2. Nouveau pot de combustion

3. Nouveau moteur de vis et amélioration de la fixation

4. Nouvelle rampe à granulés

Designation		QUADRALIS BBC PPA 8 BBC	
Modulation de la puissance		1,8 - 8,2 kW	
Puissance nominale (Pn)		8,0 kW	
Combustible autorisé		Granulés bois Ø 6mm type NF, DIN, DINplus, ONorm, ENplus-A1	
N° Centre certificateur: 1625		N° enregistrement RRF 85 12 3109	
		Type référence 461.08	
		CO à Pn	
		CO à Pn mini	
Poussières: 5 mg/Nm3 à 13% O2		0,007%	
		0,01%	
Rendement:		90,30%	
		97,20%	
Distances minimales par rapport à des produits combustibles		côté: 10 cm	
		arrière: 5 cm	
		devant: 80 cm	
		Temp. fumées: 161 °C	
230 V ~ 50 Hz		Chauffage: 30 - 50 W	
		Allumage: 400 W	
Respecter les consignes de la notice Utiliser exclusivement les combustibles recommandés			
G000685			
N° appareil: 100020003 372012000256

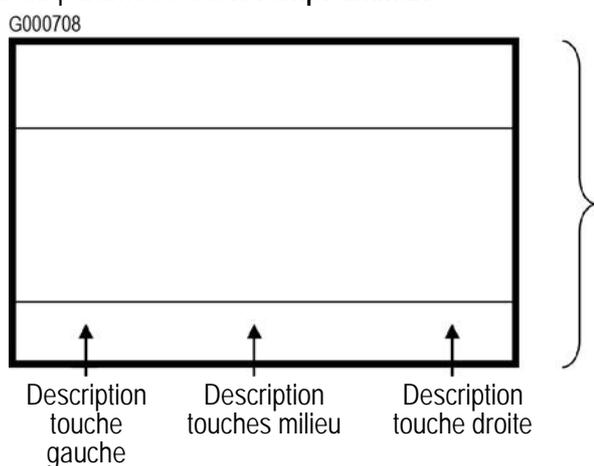
Un nouveau pot de combustion à fond convexe, plus résistant a été introduit en production, depuis mai 2013.
La référence à commander en pièces de rechange est inchangée : **300028849**.

- ▶ Important : En cas de remplacement du pot de combustion, mettre également à jour le paramètre **ConsTempFumMax**. comme décrit ci-après.
- ▶ Mise à jour du paramètre **ConsTempFumMax**.

- ▶ Accéder au niveau SAV, Pour cela :
 - Appuyer sur menu
 - Maintenir la touche ▲ enfoncée et appuyer en même temps 5 fois sur la touche ▼.
- ▶ La ligne **Servicemenu** s'ajoute à la liste affichée à l'écran.
- ▶ Sélectionner la ligne Servicemenu,
- ▶ Sélectionner la ligne Par.chauffe,
- ▶ Afficher le paramètre ConsTempFumMax et régler sa valeur à 240. Sauvegarder en appuyant sur **Enreg**.
- ▶ Sortir de ce menu en appuyant 2 fois sur la touche ◀,
- ▶ Sortir du niveau SAV, pour cela : Maintenir la touche ▲ enfoncée et appuyer en même temps 5 fois sur la touche ▼.
- ▶ La ligne Servicemenu ne s'affiche plus.

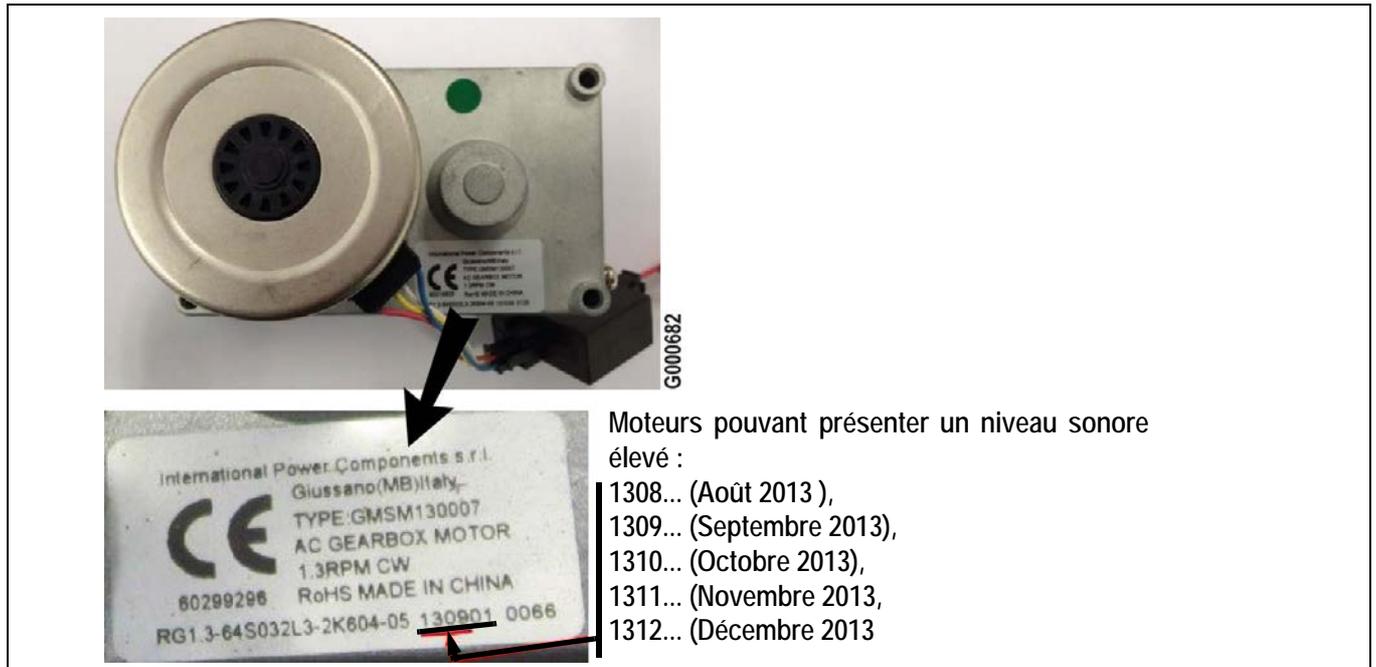
Un nouveau moteur de vis sans fin et une fixation de moteur améliorée sont appliqués en fabrication depuis janvier 2014, assurant un fonctionnement plus silencieux de l'appareil.

En cas de fonctionnement bruyant, remplacer le moteur par la version actuelle. Si le bruit persiste, utiliser le kit de fixation décrit ci-dessous.

Les appareils pouvant être concernés par les moteurs bruyants sont ceux dont le n° de série est compris entre 462013... et 522013... (Voir plaquette signalétique, ci-après).

La référence à commander en pièces de rechange est inchangée : 300028861 (sans kit de fixation).

Pour le remplacement, procéder comme décrit ci -après (Voir ANNEXE).

■ Kit de fixation anti-bruit

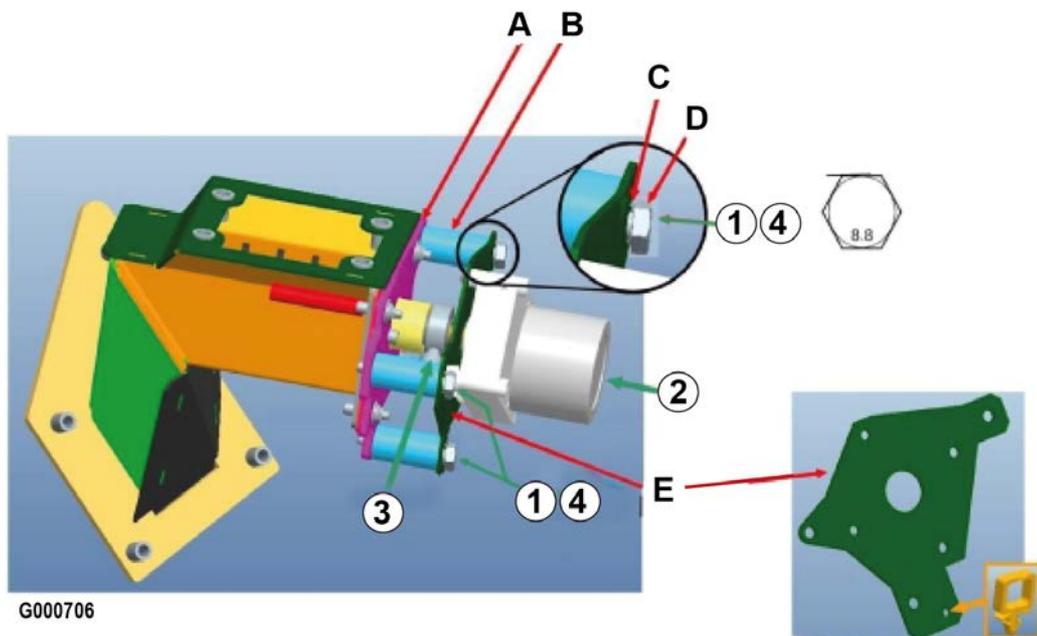
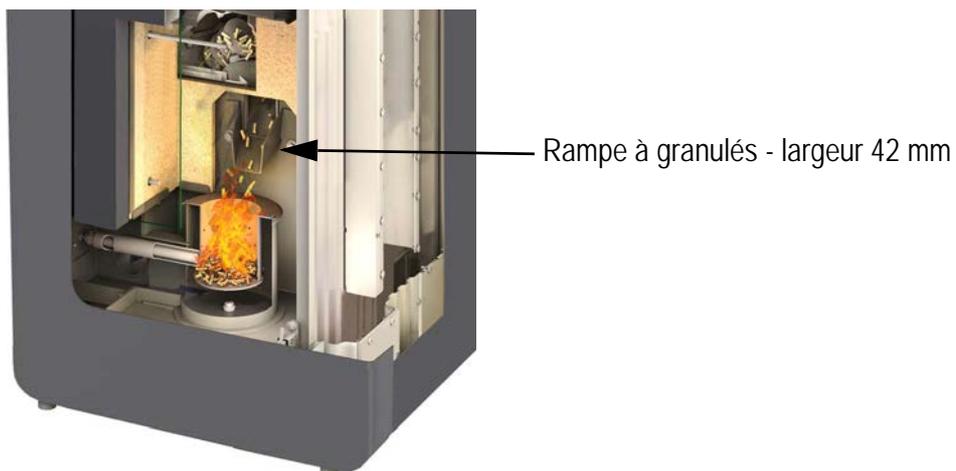
Si malgré le remplacement du moteur, le bruit persiste (moteur avec ancienne fixation), utiliser le kit de fixation livrable au CPR sous la référence 7620523 (Disponibilité en pièces de rechange, à partir de : Juillet 2014).

1. Fixer les 4 entretoises B + la plaque E + le support A à l'aide des 4 vis D (sans les serrer) + rondelles à dents C.
2. Mettre en place le moteur sur l'axe de la vis en appuyant fortement
3. Serrer la vis de blocage sur le méplat de l'arbre de transmission.
4. Terminer le serrage des 4 vis D.
